| Veřejná zakázka:      | Sektorová veřejná zakázka s názvem „Estetizace zastávky Karolina II“, ev. č. ve věstníku Z2025-035041 (dále jen „ <b>Zakázka</b> “)            |
| Věc:                  | <b>Vysvětlení zadávací dokumentace ve smyslu ust. §98 ZZVZ č. 3</b>                                                                            |

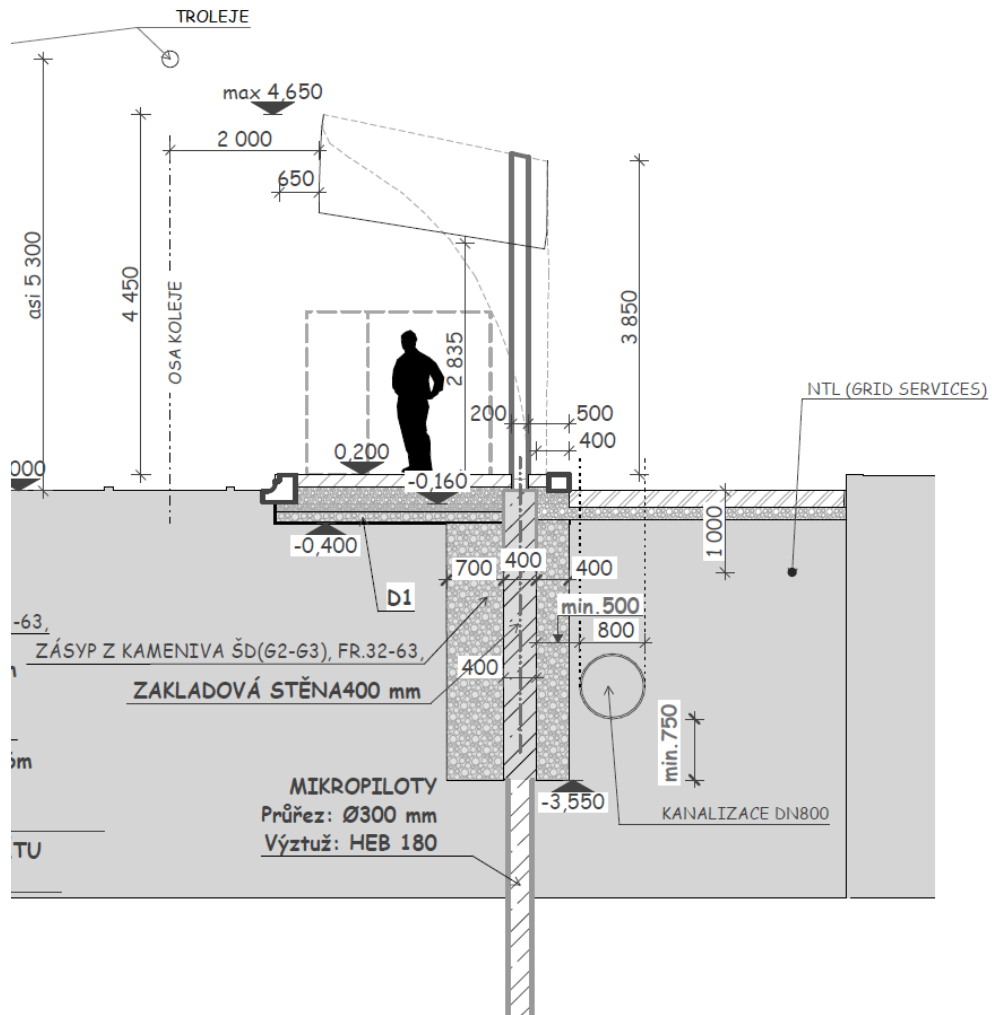
| Přesné znění žádosti: | <p><i>Zadavatelem postoupená dokumentace – po prostudování projektové dokumentace jsme identifikovali tyto následující problémy, které významně ovlivňují proveditelnost díla.</i></p> <ol style="list-style-type: none"> <li><i>HEB 180 profil zápor – profil navržený v projektu nelze fyzicky osadit do vrtu průměru 300 mm z PD, uhlopříčka HEB 180 je 255 mm, je potřeba vrt zapažit a při hloubce 7,9 m uvažovat s přesností vrtu od svislice.</i></li> <li><i>Je tedy potřeba ověřit technickou proveditelnost tohoto řešení, případně navrhnout úpravu dimenze profilu či způsobu osazení, vrt musí být proveden jako pažený, minimální průměr vrtu 400 mm, v rámci přesnosti osazení profilů HEB 180 v půdorysné poloze je reálný i vrt průměru až 600mm.</i></li> <li><i>Základová stěna mezi záporami – realizace základové stěny šířky 400 mm v navržené podobě je z prostorových důvodů nereálná. Odkop v daném prostoru do hloubky na -3,55 m mezi zainjektovanými profily HEB 180 ve vzájemné vzdálenosti cca 1,6 m je neproveditelný. Dále nám není jasné, jak bude proveden výkop hloubky cca 3,2 m bez pažení, a navíc těsně vedle stávající kanalizace, jak je řešeno armování základové stěny a jak má zhotovitel provést bednění základové stěny v tak stísněných podmínkách na výšku přesahující 3,2 m.</i></li> <li><i>Injektáž HEB 180 - je potřeba počítat s tím, že po zainjektování HEB 180 bude beton zcela nepochybně výše, než je úroveň -3,55 m ( nelze přesně ve vrtu odhadnout</i></li> </ol> |

kam injektážní směs vystoupá), tedy bude se muset zatvrdnutá injektážní směs nad tuto úroveň vybourat a dovézt na skládku.

5. Zásypy kolem záporové stěny – žádáme o vysvětlení účelnosti a funkce navržených zásypů kolem základové konstrukce, z hlediska realizace i stability konstrukce nejsou jejich přínosy jednoznačně patrné.

Pro přehlednost přikládáme níže výstřižek z výkresu.

**Žádáme zadavatele o technické stanovisko k výše uvedeným bodům a případně návrh vhodné úpravy projektového řešení tak, aby bylo realizovatelné v daných podmínkách včetně doplnění VV o položky pažení výkopu.**

Tvar a rozměry základových konstrukcí jsou uvedeny ve výkresu D.1.2.2b) 201. U základové stěny zhotovitel nejprve provede výkop rýhy šířky 400 mm a hl. 2,95 m, poté provede vyvrtání mikropilot průměru 300 mm do hl. 4,0 m od základové spáry rýhy, respektive 6,95 od povrchu terénu. Do takto připraveného výkopu osadí HEB 180, popřípadě HEM 140 (tato výztuž nebude pevně spojena s vlastní ocelovou konstrukcí zastřešení) a armaturní koš z betonařské výztuže. Detaily výztuže jsou na výkresech D.1.2.2b) 202 a D.1.2.2b) 203. Takto připravený výkop zhotovitel zalije

|  | betonovou směsí. V případě, že bude v konkrétním případě použit systém bednění, bude po odbednění vzniklý prostor zasypan. |
